DIRECTION GÉNÉRALE DE L'ÉVALUATION ENVIRONNEMENTALE ET STRATÉGIQUE

**Rapport d'analyse environnementale
pour le projet d'aménagement des bassins B+ et Nord-Ouest
sur le territoire de la MRC de Caniapiscau par ArcelorMittal
Exploitation Minière Canada s.e.n.c.**

Dossier 3211-16-017

Le 10 juillet 2018

FIGURE 2 : BASSIN DE RÉTENTION B+

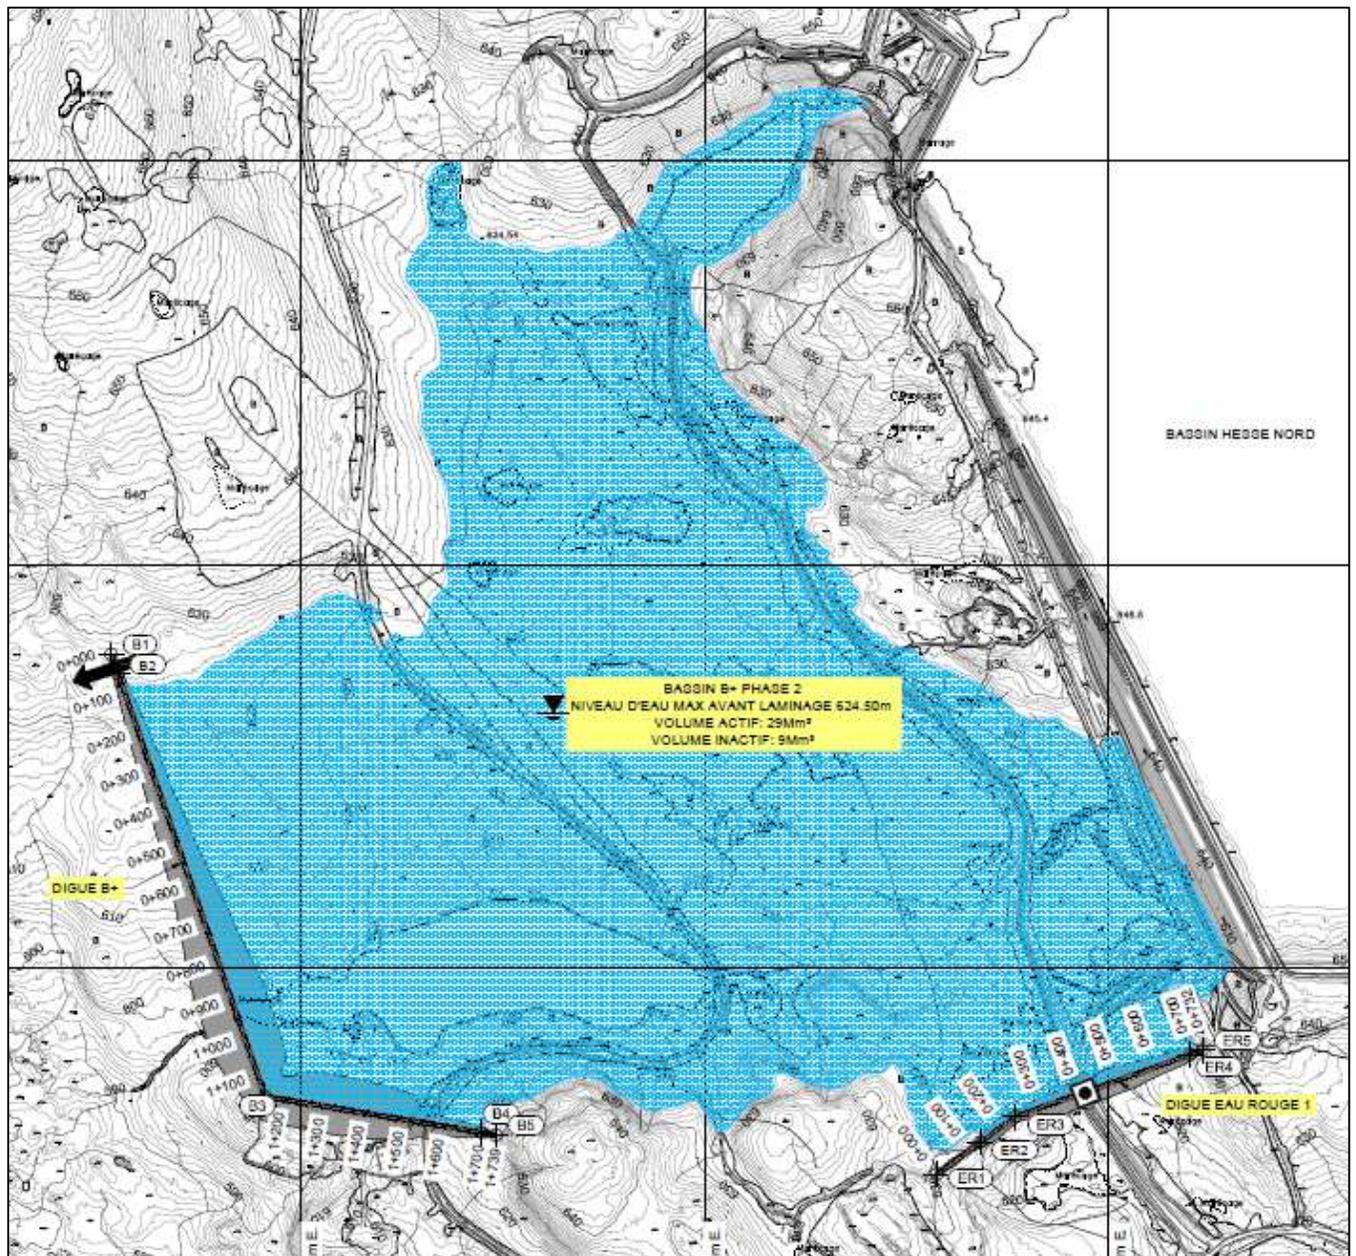
Lors de l'évaluation environnementale du projet, le MDDELCC s'assure que la Directive 019 a été considérée pour la conception générale des digues. C'est toutefois lors des demandes d'autorisation subséquentes à un éventuel décret que les plans détaillés sont fournis et évalués. Tout ouvrage de retenue fera alors l'objet d'une analyse exhaustive avant d'être autorisé. L'initiateur devra déposer à l'appui de sa demande une démonstration réalisée par un ingénieur à l'effet que la conception des ouvrages de retenues respecte minimalement les critères de la Directive 019. Le tableau 5 présente une comparaison entre les critères de la Directive 019 et l'information présentée dans l'étude d'impact. Bien que tous les critères ne soient pas précisés dans la documentation de l'initiateur, il est possible de constater que, dans l'ensemble, la conception des digues est conforme à la Directive 019.

Revanche	Minimalement de 1 m. Si présence d'éléments sensibles en aval, 1,5 m.	Partiellement précisée : Durant la première phase de travaux des digues du bassin B+, une revanche minimale de 3,0 m sera maintenue entre le niveau maximal de l'eau et la crête des digues. (p. 2 de l'Annexe C-2 du document de réponses à la première série de questions et commentaires)
Déversoir	Un déversoir d'urgence doit être aménagé afin de pouvoir évacuer de façon sécuritaire une crue maximale probable, tout en évitant que l'intégrité de l'ouvrage de rétention soit affectée.	Oui (p. 4-28, 4-29 et 4-35 de l'étude d'impact)

L'initiateur s'est engagé, dans le document de réponses à la première série de questions et commentaires, à produire et à transmettre avec la demande d'autorisation pour la construction des ouvrages de rétention le détail des critères de conception des digues ainsi que l'information géotechnique concernant les sols où seront construits ces ouvrages de rétention. Les études concernant la stabilité des ouvrages seront signées par un ingénieur en géotechnique.

FIGURE 3 : BASSIN DE SÉDIMENTATION NORD-OUEST

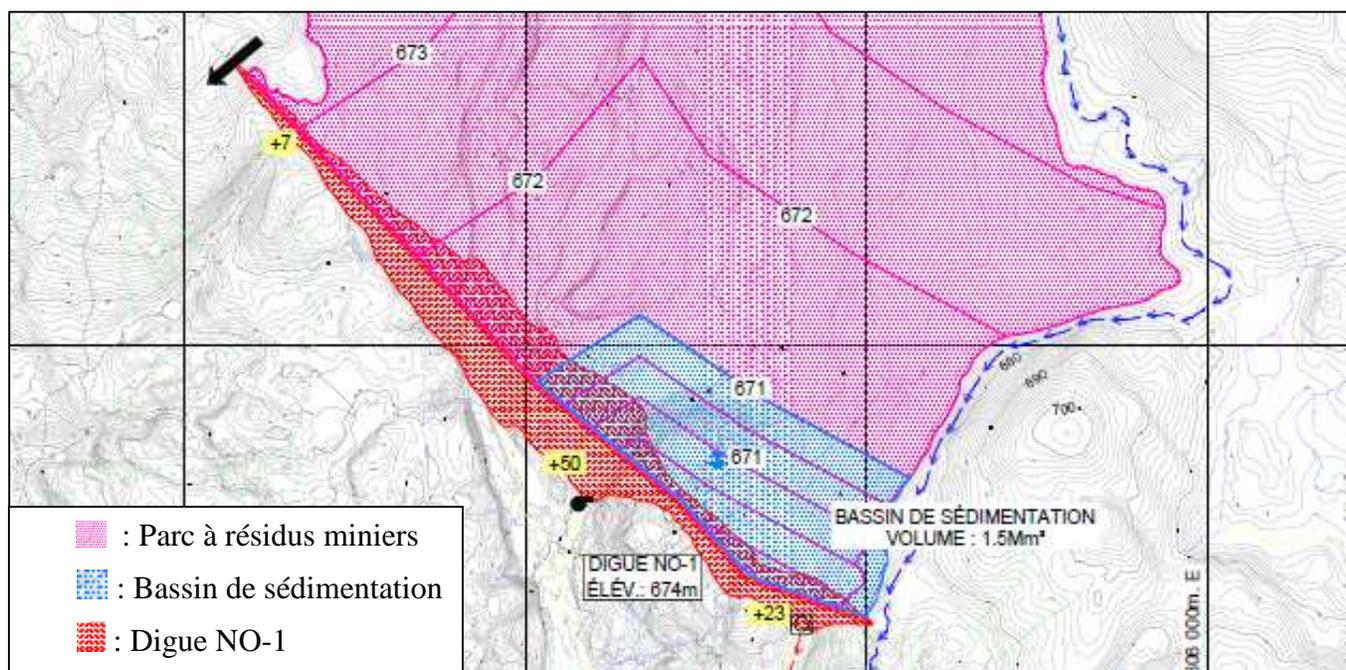
En ce qui concerne la digue NO-1, dans le secteur du bassin Nord-Ouest, l'initiateur indique, à l'annexe C-3 du document de réponses aux questions et commentaires, qu'aucune investigation géotechnique n'a été réalisée pour indiquer la stratigraphie du terrain. Une étude géotechnique devra donc être réalisée afin de vérifier la condition géotechnique du site.

FIGURE 5 : RÉSERVE AQUATIQUE PROJETÉE DE LA RIVIÈRE MOISIE

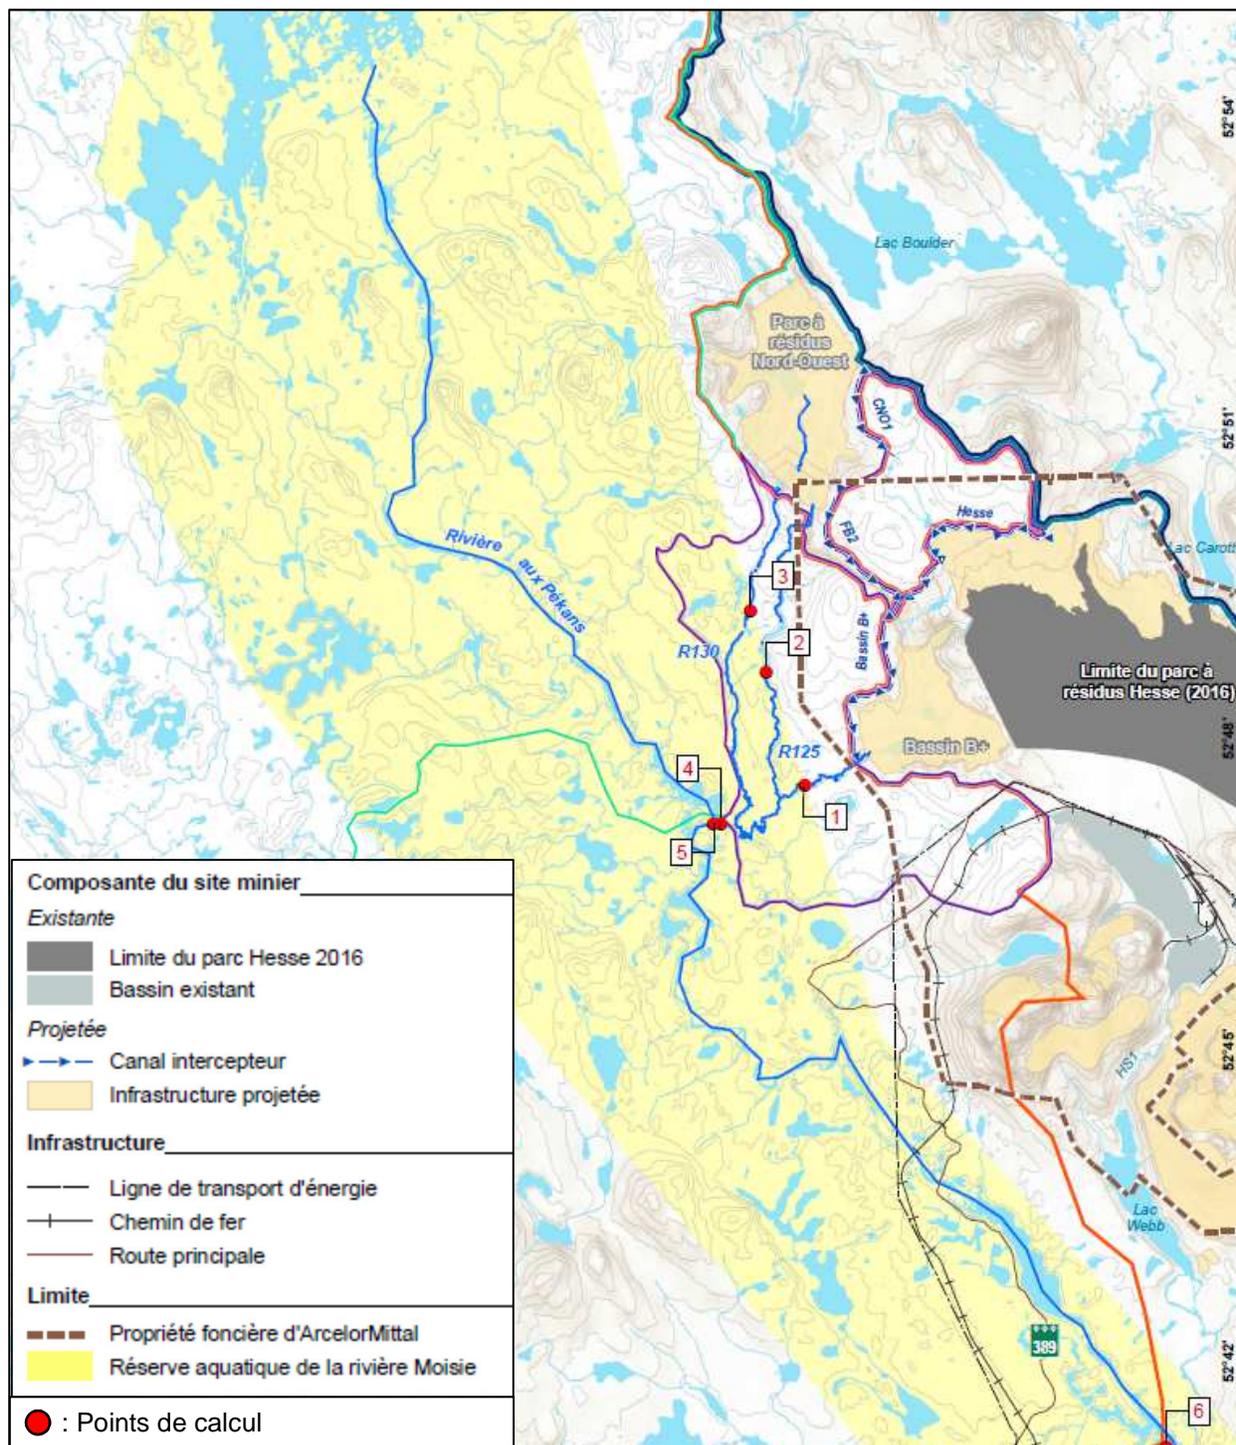
Le Ministère évalue, néanmoins, que leur construction pourrait entraîner une « modification du drainage naturel ou du régime hydrique de la réserve ». Dans ce contexte, le MDDELCC a demandé à l'initiateur de présenter quelles mesures il entendait mettre en place afin d'éviter toute modification du drainage naturel ou du régime hydrique de la rivière aux Pékans.

L'initiateur a répondu en produisant une analyse des impacts sur le régime hydrique de la rivière aux Pékans. Cette étude conclut que le projet pourrait entraîner une diminution des débits de la rivière aux Pékans de l'ordre de 2 à 3 % entre les points 5 et 6, illustrés à la figure 5. Cette variation demeurerait largement dans la plage de variation des débits naturels en toutes saisons. De plus, l'incertitude sur l'évaluation de la superficie des bassins versants, sur les données et sur les méthodes d'estimation de débit, évaluée comme étant de l'ordre de 10 %, est supérieure à l'ampleur de la diminution appréhendée.

Vu l'ampleur de l'incertitude liée à l'évaluation de la modification du régime hydrologique sur les cours d'eau de la Réserve aquatique projetée, l'initiateur doit effectuer une évaluation des débits qui prévaudront une fois la construction des digues complétée dans les ruisseaux R125, R130, R138 et la rivière aux Pékans. Si les suivis révèlent des impacts significativement plus importants que ceux anticipés, l'initiateur devra convenir auprès du ministère du Développement durable, de l'Environnement et de la Lutte contre les changements climatiques des mesures supplémentaires à mettre en place.

FIGURE 6 : HABITATS DU POISSON AFFECTÉS PAR LE PROJET

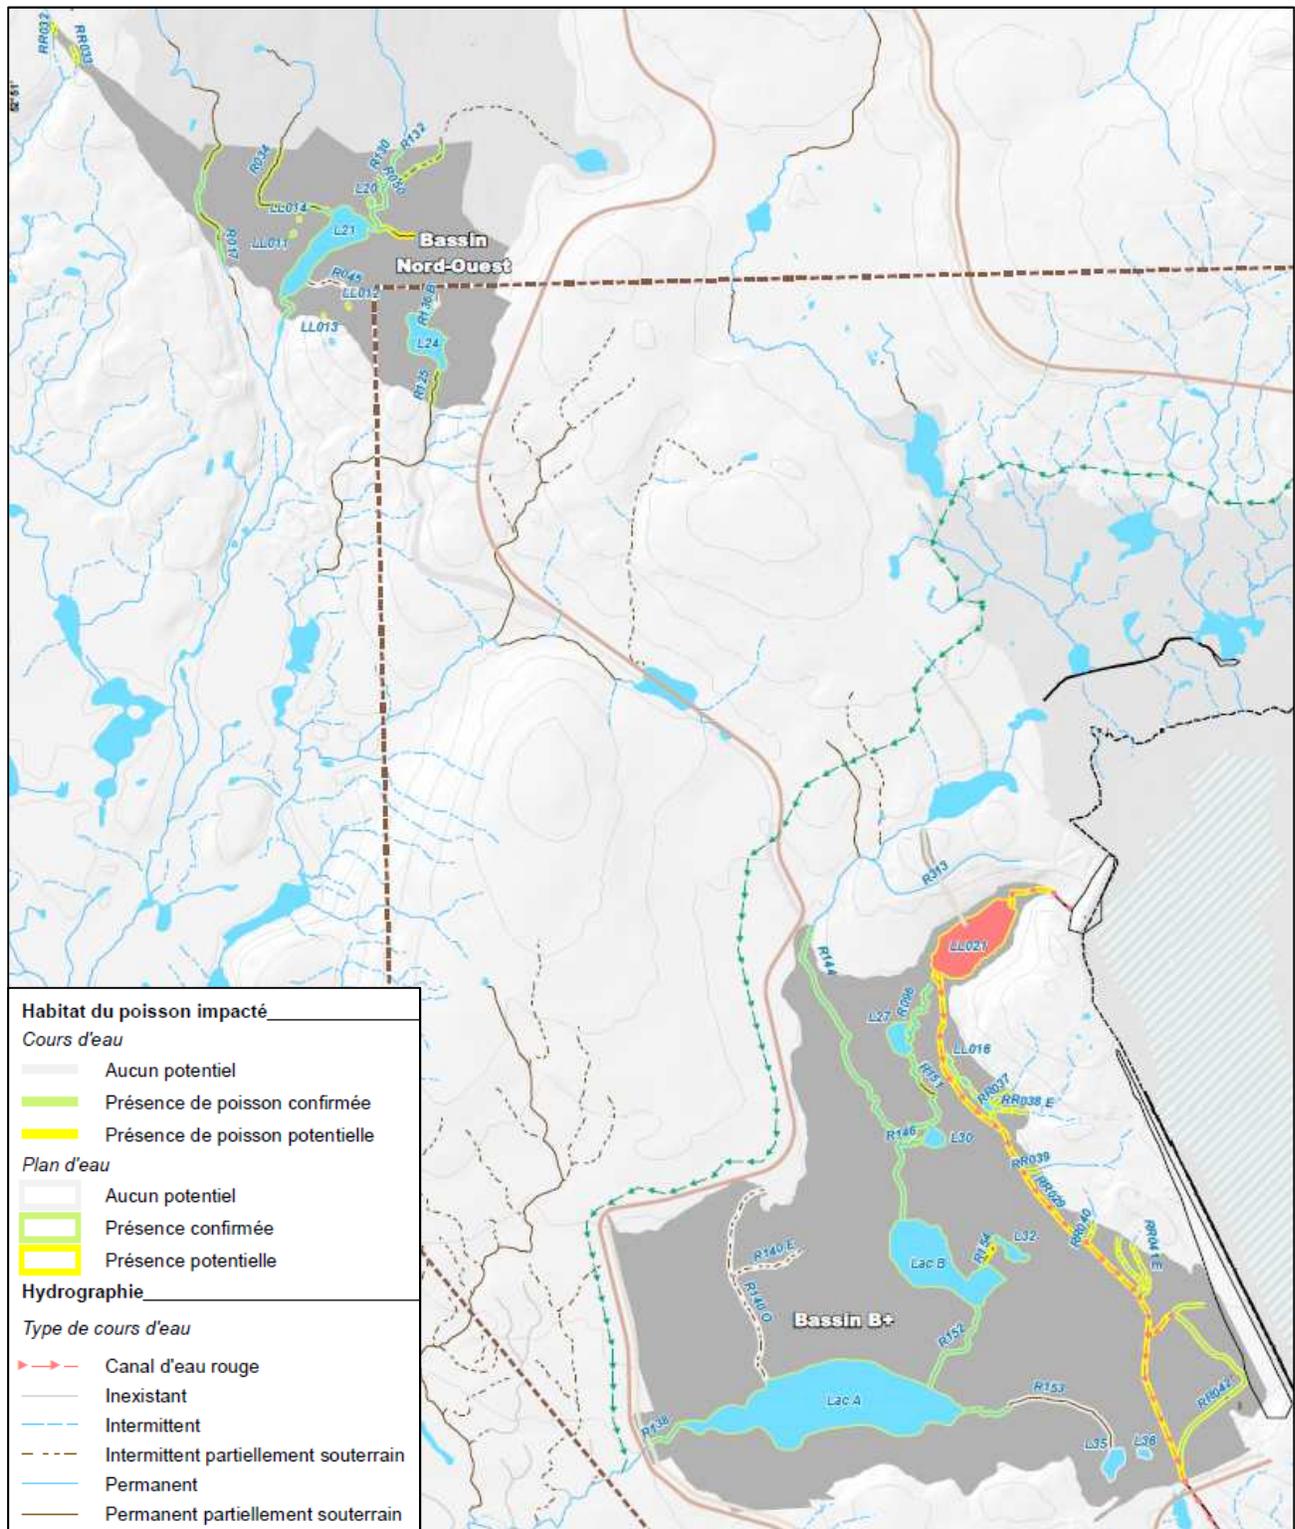
Ainsi, cette superficie a dû être mise à jour par l'initiateur puisque le projet évalué concerne spécifiquement l'aménagement des bassins B+ et Nord-Ouest. Le projet entraînerait plutôt la perte d'environ 41,5 ha d'habitat du poisson. Ces milieux sont illustrés à la figure 6.

La version finale du plan de compensation devra être déposée pour approbation par la ministre du Développement durable, de l'Environnement et de la Lutte contre les changements climatiques, dans le cadre de la première demande visant l'obtention de l'autorisation prévue à l'article 22 de la Loi sur la qualité de l'environnement qui affectera un milieu hydrique. Ce plan de compensation doit présenter les milieux hydriques affectés, les efforts d'évitement et de minimisation et détailler les projets de compensation permettant de contrebalancer la perte de milieux hydriques en privilégiant la restauration des milieux affectés ou d'autres milieux à proximité, ou encore la création de milieux hydriques.

Le plan de compensation doit également présenter un échéancier détaillé de la réalisation des travaux et les modalités d'un programme de suivi d'une durée d'au moins cinq ans du projet de compensation mis en œuvre et assurer sa pérennité. Des mesures correctrices doivent être prévues advenant que certains projets ne permettent pas d'atteindre les seuils espérés d'efficacité. Les rapports de suivi doivent être déposés auprès de la ministre du Développement durable, de l'Environnement et de la Lutte contre les changements climatiques au plus tard six mois après la réalisation de chaque suivi.

Afin de compenser les pertes permanentes des milieux hydriques identifiées au plan de compensation final, une contribution financière sera exigée à l'initiateur. Elle sera établie selon la méthode de calcul prévue à l'annexe I de la Loi concernant la conservation des milieux humides et hydriques (2017, chapitre 14). À la demande de l'initiateur, la ministre du Développement durable, de l'Environnement et de la Lutte contre les changements climatiques pourra remplacer cette contribution financière, en tout ou en partie, par l'exécution de travaux visant la restauration ou la création des milieux humides et hydriques, selon les conditions, les restrictions et les interdictions prévues dans l'autorisation de l'article 22 de la Loi sur la qualité de l'environnement.

FIGURE 8 : MILIEUX HUMIDES AFFECTÉS PAR LE PROJET

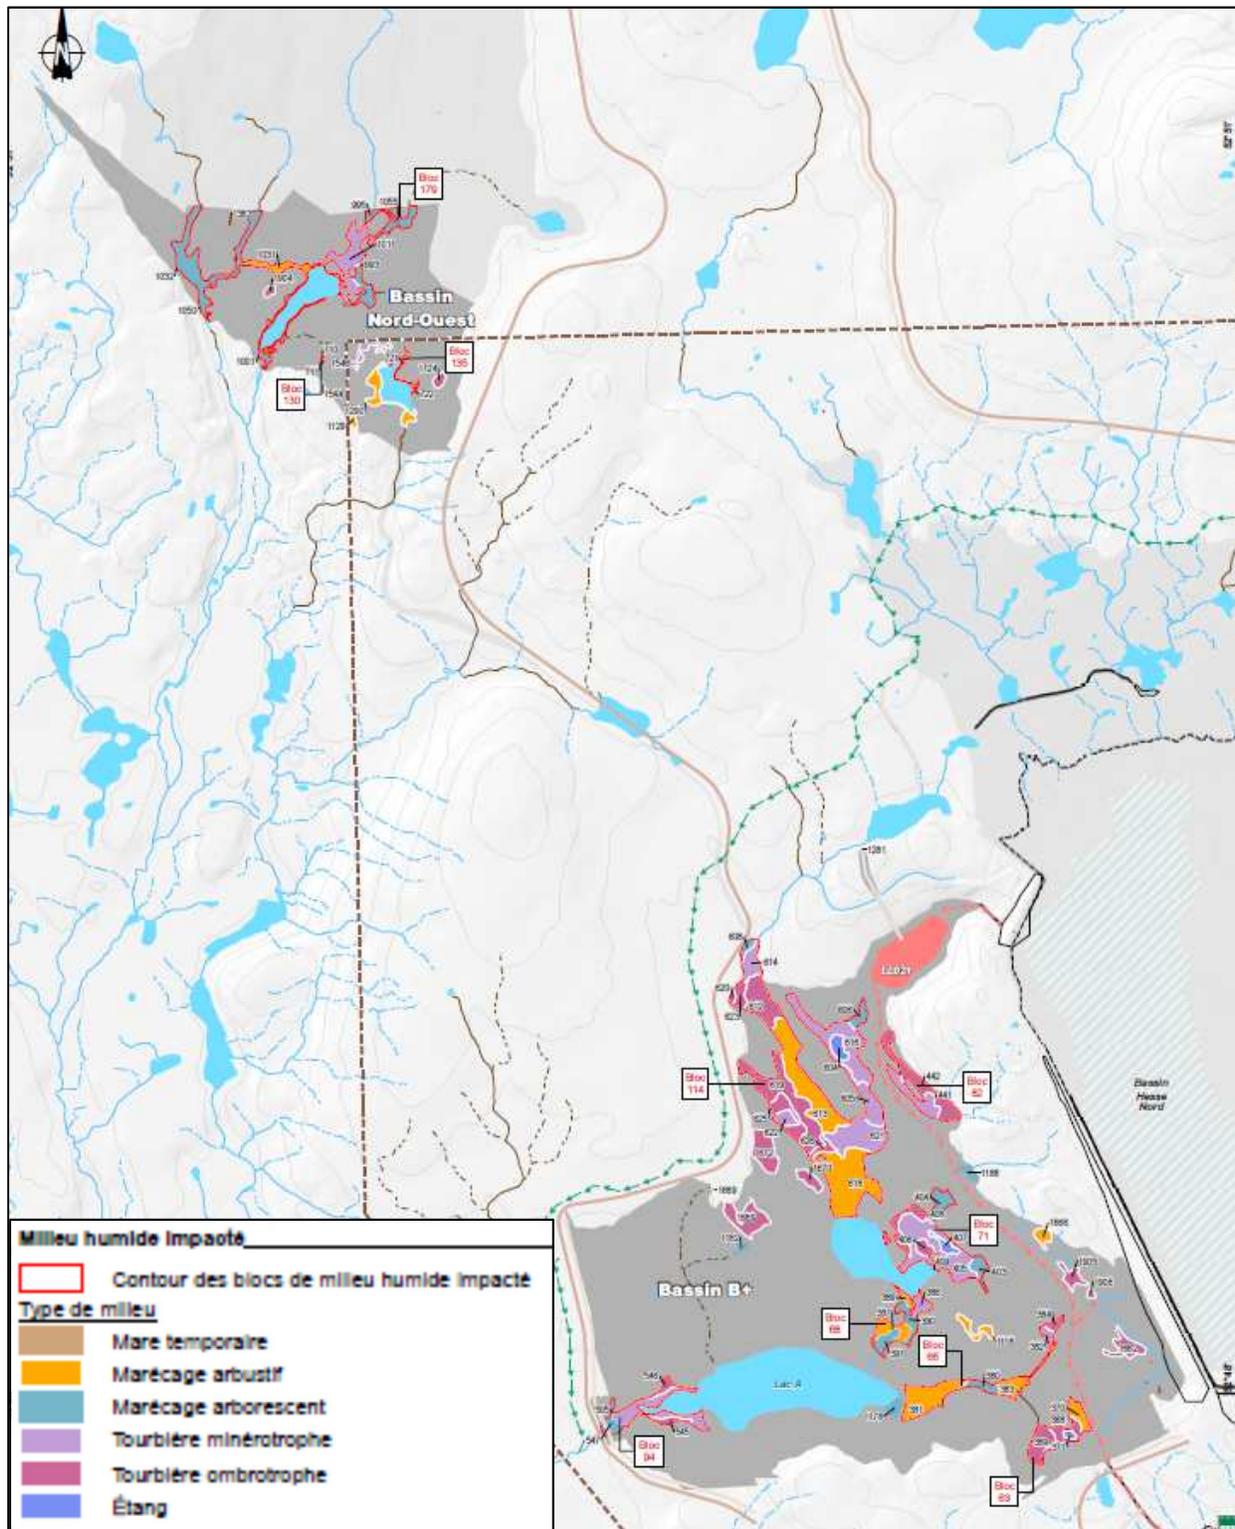
L'équipe d'analyse juge que le plan de compensation situé au lac Jeannine présenté par l'initiateur ainsi que le suivi qui sera mis en œuvre suite à sa réalisation sont adéquats. L'initiateur devra élaborer, en collaboration avec le MDDELCC, et mettre en application un plan de compensation visant la restauration ou la création des milieux humides.

Ce plan de compensation devra présenter les milieux humides affectés, les efforts d'évitement et de minimisation et détailler les projets de compensation permettant de contrebalancer la perte de milieux humides en privilégiant la restauration des milieux affectés ou d'autres milieux à proximité, ou encore la création de milieux humides.

Le plan de compensation doit également présenter les modalités d'un programme de suivi d'une durée d'au moins cinq ans du projet de compensation mis en œuvre et assurer sa pérennité. Des mesures correctrices doivent être prévues advenant que certains projets ne permettent pas d'atteindre les seuils espérés d'efficacité. Les rapports de suivi doivent être déposés auprès de la ministre du Développement durable, de l'Environnement et de la Lutte contre les changements climatiques au plus tard six mois après la réalisation de chaque suivi.

Afin de compenser les pertes permanentes des milieux humides identifiées au plan de compensation final, une contribution financière sera exigée à l'initiateur. Elle sera établie selon la méthode de calcul prévue à l'annexe I de la Loi concernant la conservation des milieux humides et hydriques (2017, chapitre 14). À la demande de l'initiateur, la ministre du Développement durable, de l'Environnement et de la Lutte contre les changements climatiques pourra remplacer cette contribution financière, en tout ou en partie, par l'exécution de travaux visant la restauration ou la création des milieux humides et hydriques, selon les conditions, les restrictions et les interdictions prévues dans l'autorisation de l'article 22 de la Loi sur la qualité de l'environnement.
